MČ PRAHA 10

Věc: ZŠ Švehlova 2900/12, Praha 10
Změnový list ZL 2 – souhlas

Datum: 26.9.2023

1. Nátěry otopných těles ve 2.NP

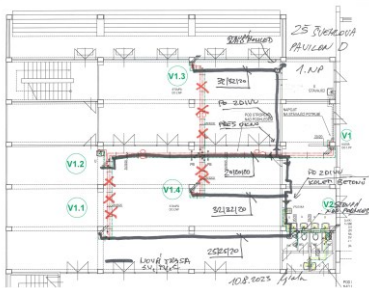
V opravovaných kancelářích (zazděny průchody, odstraněny soklové lišty, výměna podlahovin) a budou zároveň natřena stávající otopná tělesa a provedena oprava jejich upevnění.
